Direction départementale de la protection des populations

GRENOBLE, LE 3 OCTOBRE 2017

Arrêté préfectoral complémentaire
N°DDPP-IC-2017-10-07
portant modification de
l'arrêté préfectoral N°2012247-0021 du 3 septembre 2012
autorisant la société SO.CA.FI
à exploiter une installation de stockage de déchets inertes
sur la commune de SAINT-ISMIER
au lieu-dit « Bougie »

Figure 14 : progression projetée du remblaiement de la zone d'extension

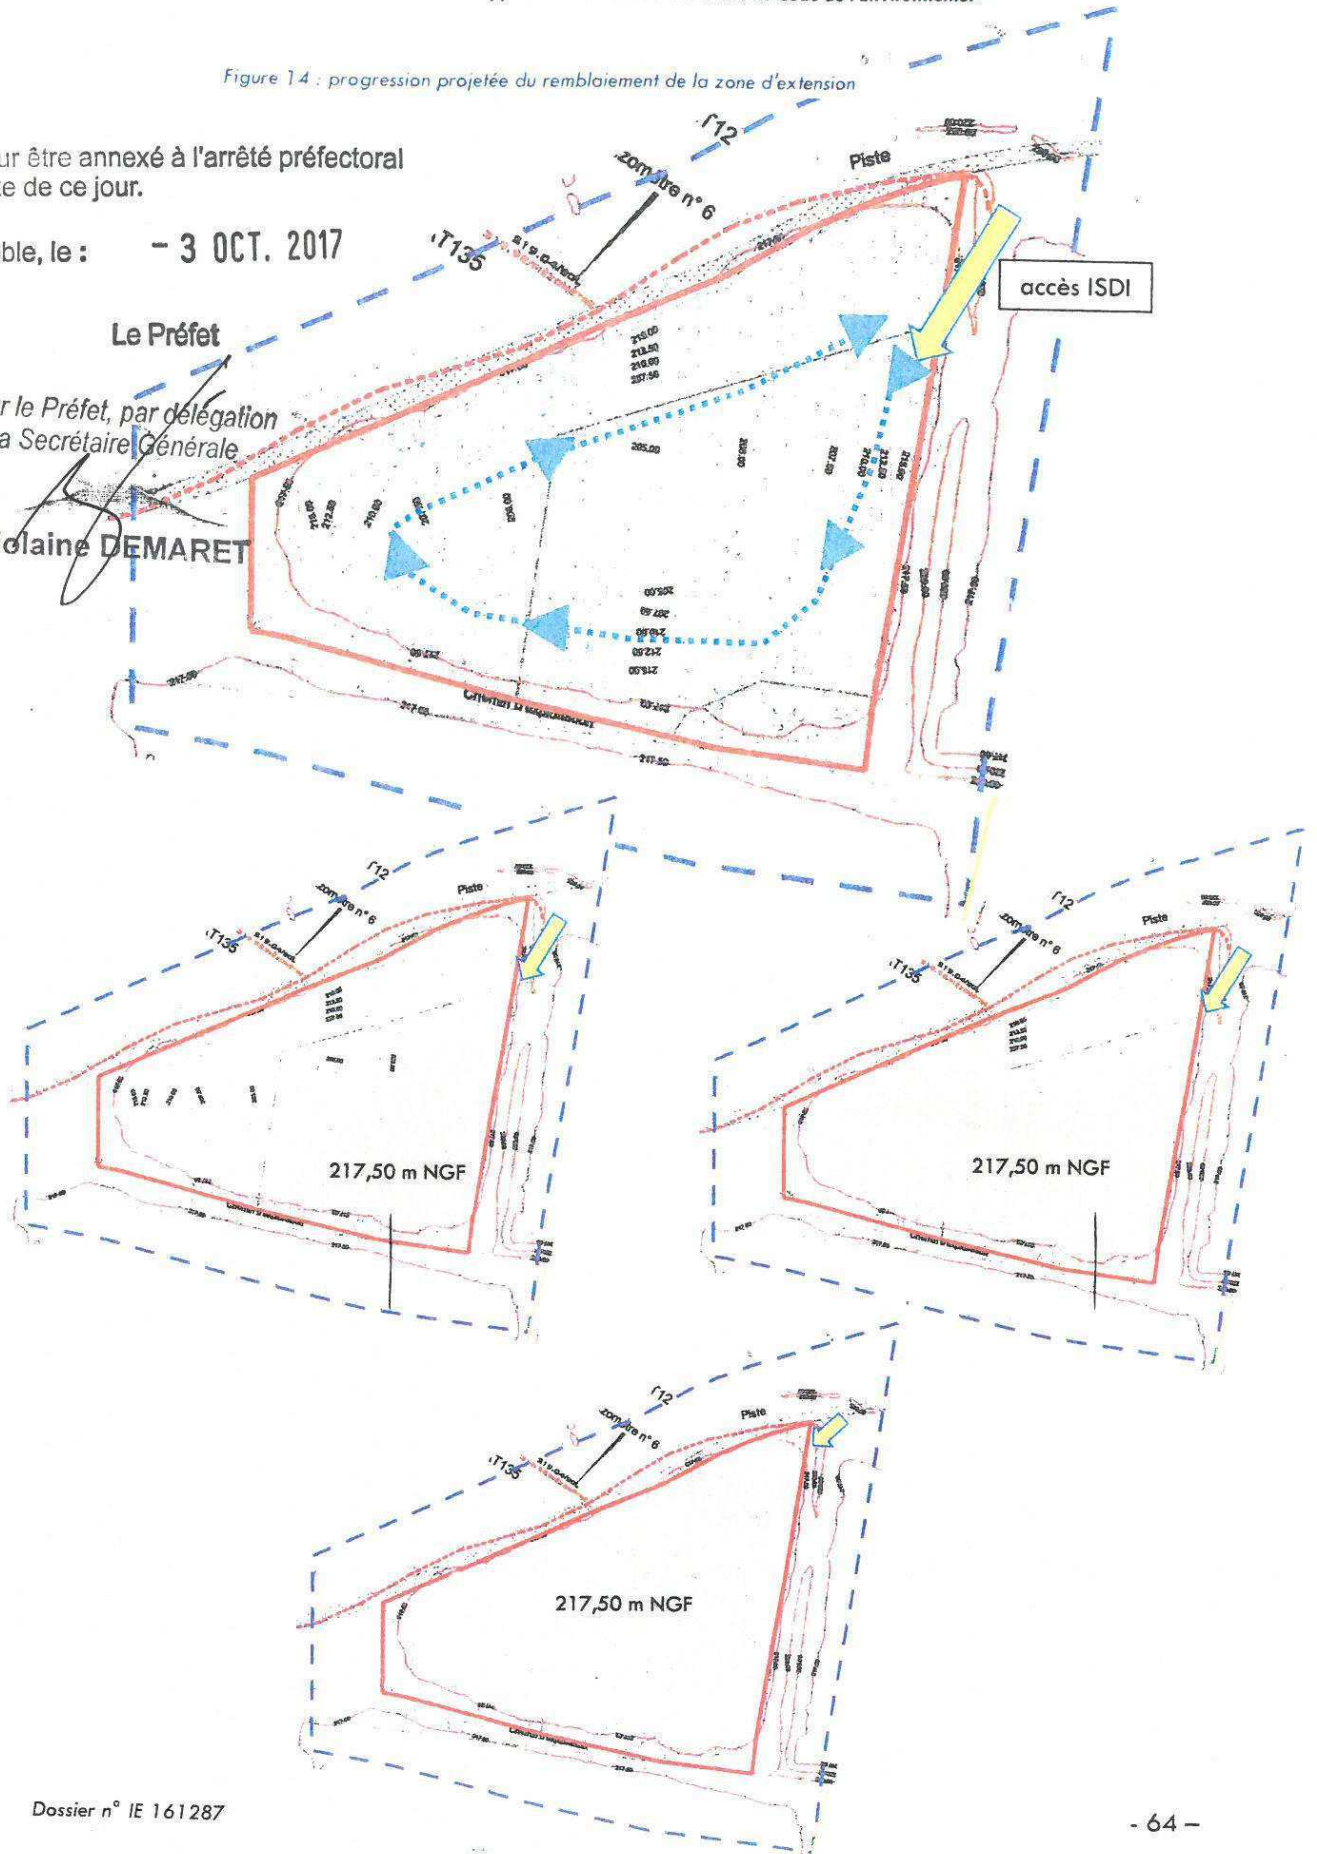
« L'exploitation par remblaiement du plan d'eau Pescadou sera effectué selon 3 phases dont le plan se trouve en annexe V du présent arrêté. »

PLAN D'ÉTAT FINAL RÉAMÉNAGÉ - 1/5000^{ème}

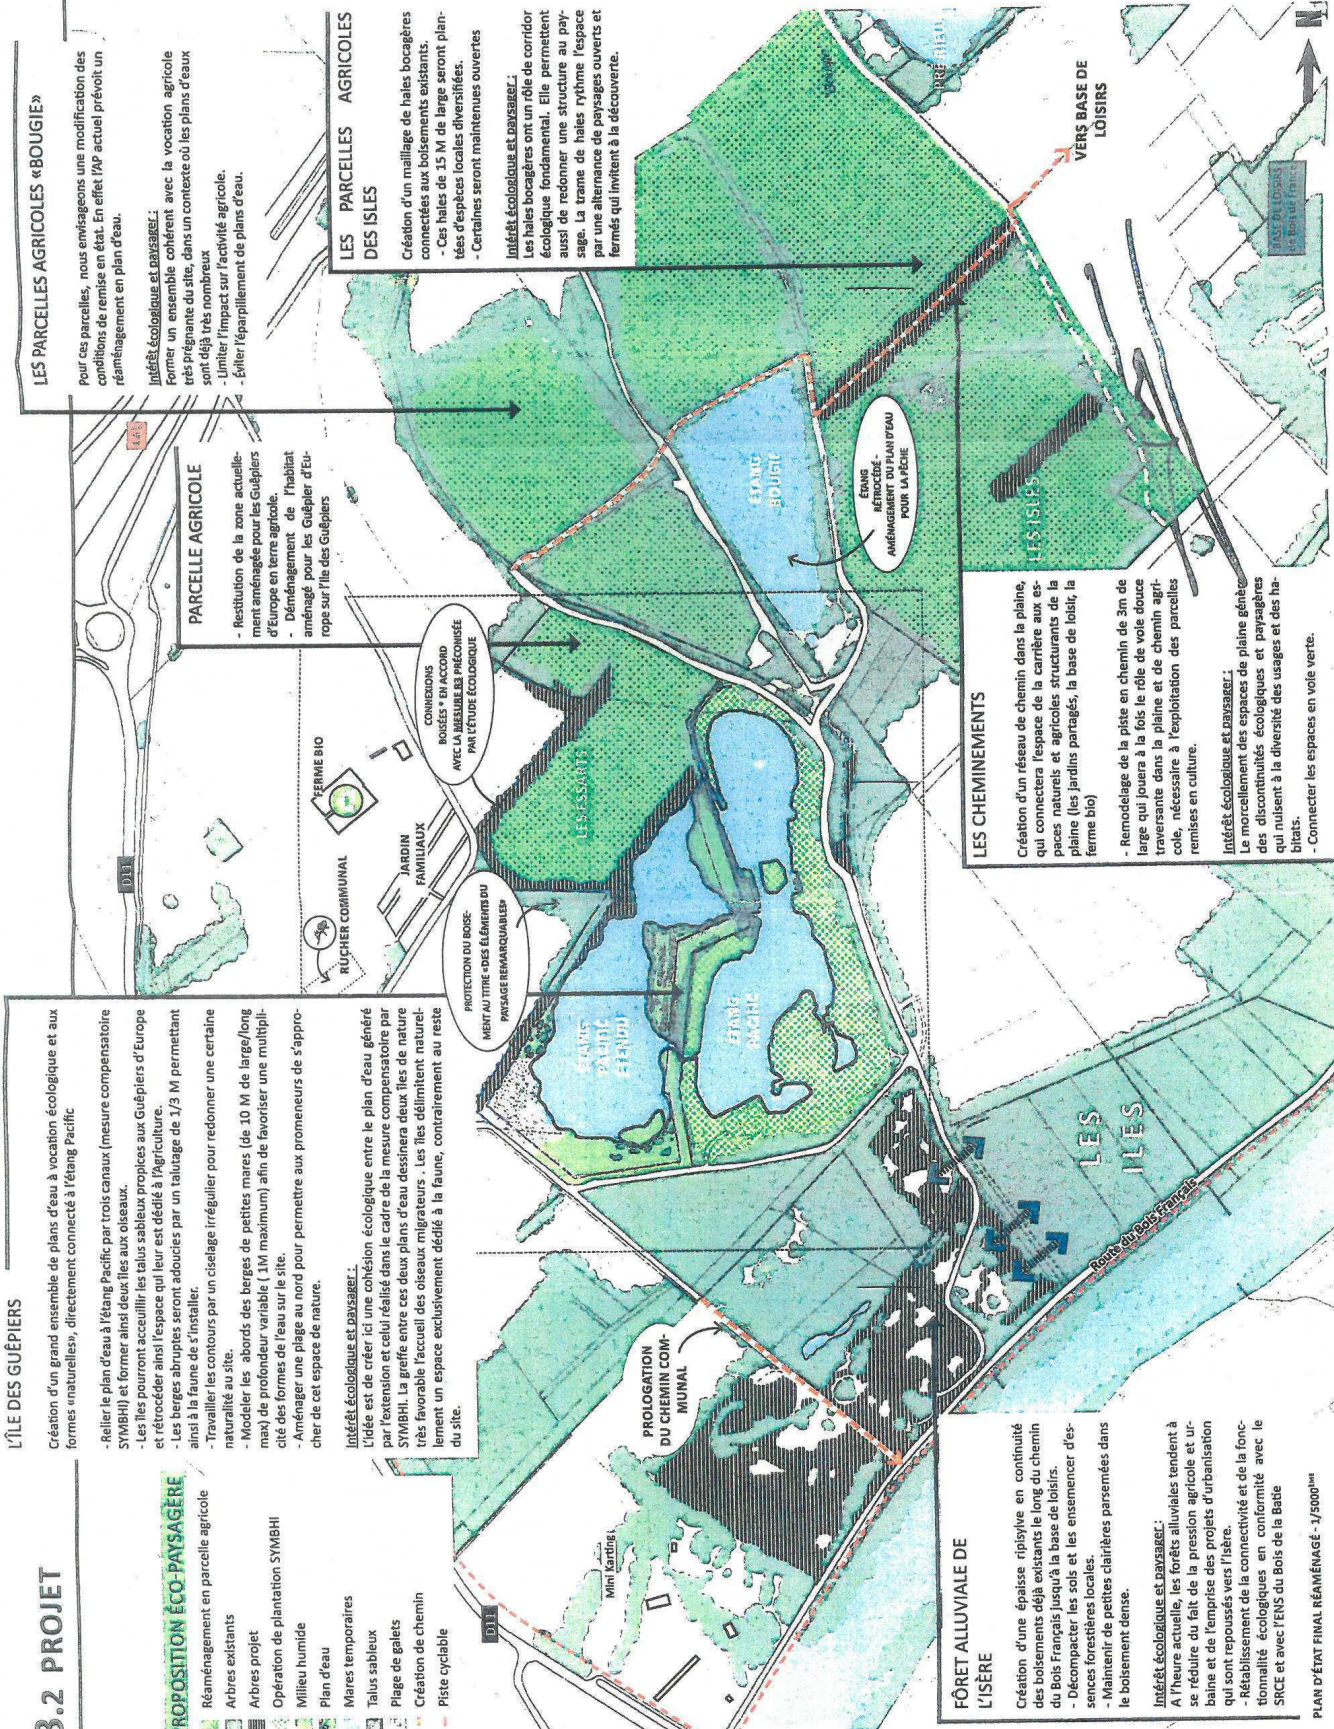
« La remise en état finale sera conforme au plan qui se trouve en annexe VI du présent arrêté. »
